Allegato C.6 Nuova relazione tecnica dei processi produttivi dell'installazione da autorizzare	Basell Poliolefine Italia S.r.l. Stabilimento di Brindisi
---	---	--

Allegato C.6

Nuova relazione tecnica dei processi produttivi dell'installazione da autorizzare

DVA-DEC-2010-0000807 del 09/11/2010

Figura 3.1 – Bilancio idrico e schema scarichi idrici – Stato attuale

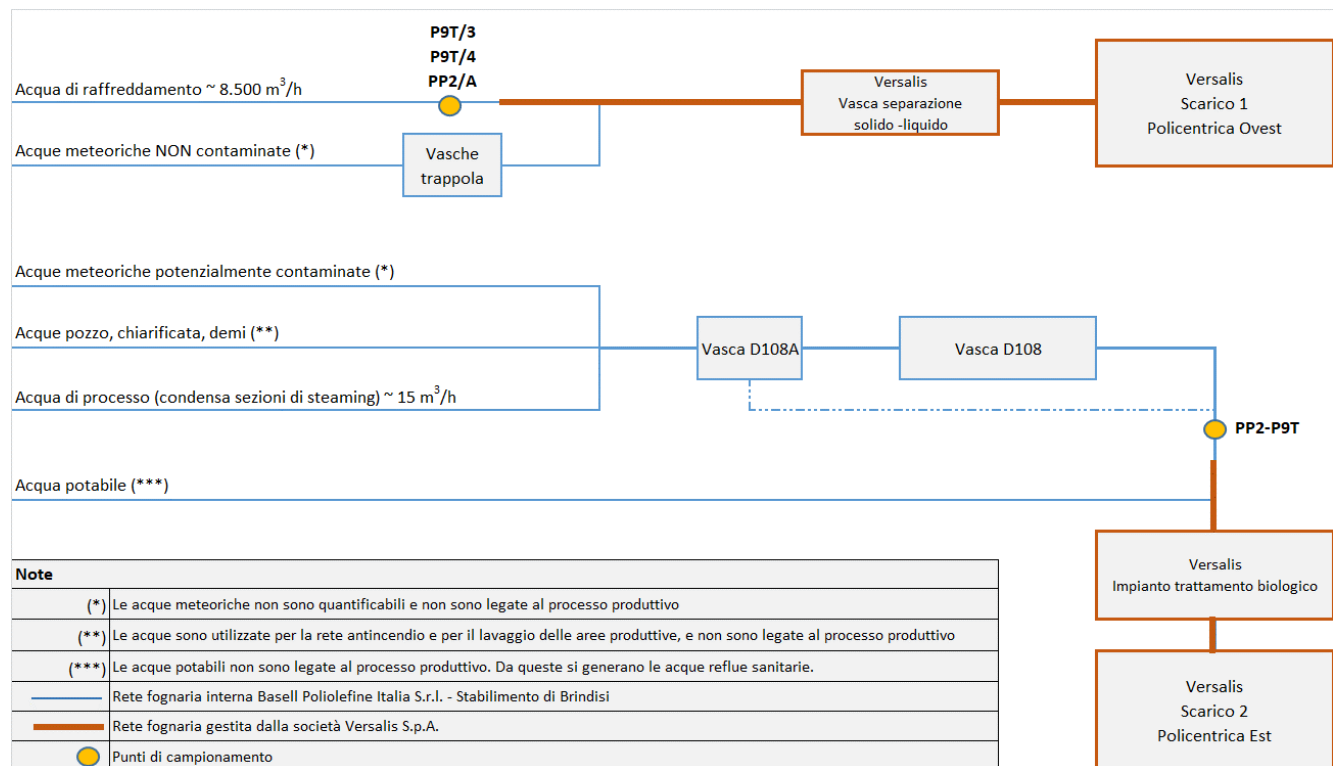
Le acque reflue raccolte saranno convogliate ad una vasca di separazione solido/liquido, denominata D108A, dove avverrà la separazione del materiale, con l'affioramento dei materiali leggeri e la sedimentazione di quelli pesanti.

Il progetto prevede l'installazione di n. 2 pompe (una alternativa all'altra), per gestire costantemente la quantità dell'acqua reflua di processo con una portata massima di 15 m³/h.

In situazioni di emergenza (es. malfunzionamento pompe) sarà presente uno “*sfiato di emergenza*” che collega la vasca D108A alla vasca D108 (vedi di seguito). In uscita dalla vasca D108A, sulla linea di mandata delle pompe di invio all'impianto di trattamento biologico, verrà rilocato il punto di campionamento AI1 (ex PP2-P9T) che è dotato della seguente strumentazione:

Il progetto prevede la separazione dei flussi delle acque reflue di processo dalle acque meteoriche potenzialmente contaminate, quali:

Le acque meteoriche potenzialmente contaminate, a mezzo di un collettamento interno, saranno inviate alla vasca D108, all'interno della quale avverrà una separazione solido-liquido.

Il progetto prevede l'installazione di n. 2 nuove pompe (una in alternativa all'altra), dimensionate in modo da garantire che la vasca sia completamente disponibile entro le 48 ore successive al termine dell'evento meteorico.

Qualora, per le forti precipitazioni, il volume utile della vasca sia utilizzato interamente, il progetto prevede l'installazione di uno stramazzo per le acque di seconda pioggia che prevede il loro scarico nella rete acque bianche gestita dalla società Versalis. Dette acque, prima di essere scaricate a mare (tramite lo *Scarico N°1 - Policentrica Ovest*) sono trattate da Versalis in una vasca di separazione solido – liquido.

Sulla mandata pompe verso il trattamento biologico verrà installato un nuovo punto di campionamento MI1, che sarà dotato di misuratore di portata.

In aggiunta, il progetto prevede la realizzazione di quattro nuove vasche trappola presso le seguenti aree:
